LA ARBOLEDA PROPERTIES GROUP, S.A.

GR-SA-NOV-2023-29

Asunto. Respuesta a la nota DEIA-DEEIA-AC-0178-1708-2023

La presente comunicación tiene como propósito dar respuesta a la nota DEIA-DEEIA-AC-0178-1708-2023, fechada 17-agosto-2023, debidamente notificada por nuestra parte el pasado 7 de noviembre / 2023, con el fin de atender la primera información aclaratoria al Estudio de Impacto Ambiental (EIA) Categoría II, titulado “PALMANOVA”, proyecto a desarrollarse en el corregimiento de Las Garzas, distrito de Panamá, y provincia de Panamá.

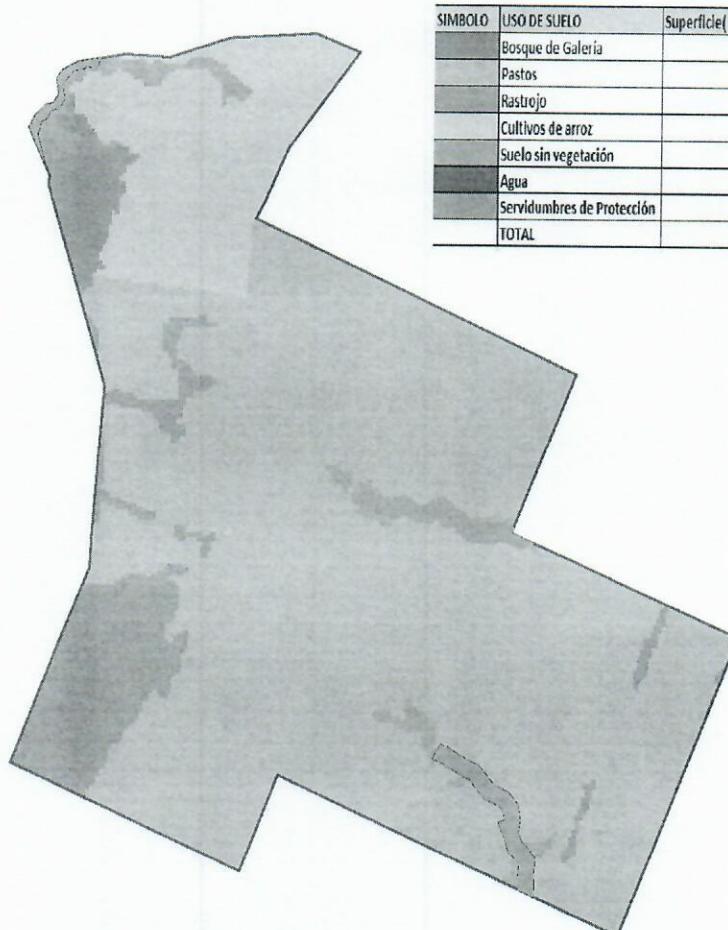
- a. Indicar superficie, porcentaje y tipo de vegetación a afectar con el desarrollo del proyecto.

- a. Para el proyecto Palmanova se han definido servidumbres de protección ambiental a lo largo de los cauces de las dos quebradas intermitentes dentro del proyecto y de la quebrada colindante permanente identificadas durante el levantamiento de la línea base del proyecto. La superficie y ocupación porcentual dentro de la huella de estas áreas que no serán intervenidas dentro del proyecto es como se detalla a continuación:

Servidumbre de Protección Ambiental	Superficie (Has)	Superficie (%) del Total de la Huella
Quebrada Sin Nombre #1	2.760	0.87%
Quebrada Sin Nombre #2	2.489	0.79%
Quebrada Sin Nombre #3	0.755	0.24%
Total	6.004	1.90%

De aquí que el 1.90% de la superficie total de la huella no será afectada por las actividades de limpieza y movimiento de tierra del proyecto.

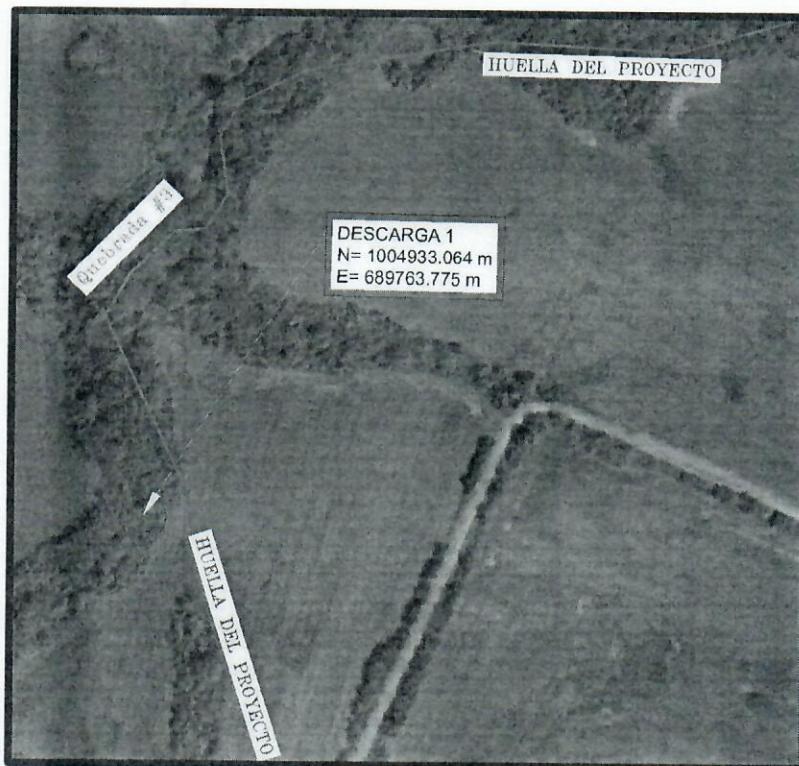
a. Indicar cómo será el traslado de las aguas residuales de las PTAR hacia el punto de descarga.

b. Presentar las coordenadas de las tuberías que llevarán las descargas de las plantas de tratamiento a los puntos de descarga.

Se corrige la coordenada del punto de descarga #1 que descargará el efluente tratado de la PTAR 1 en un punto ubicado en la Quebrada # 3 colindante con el proyecto.

Adicionalmente hemos revisado las coordenadas de los puntos de descarga #2 y #3 que también hemos corregido de la manera que se indica en el siguiente cuadro;

Punto de Descarga	PTAR	Norte (m)	Este (m)	Cuerpo Hídrico Donde Descarga
1	1	1004933.064	689763.775	Quebrada #3
2	2	1003918.761	691263.743	Quebrada #1
3	3	1002910.106	691278.146	Quebrada #2
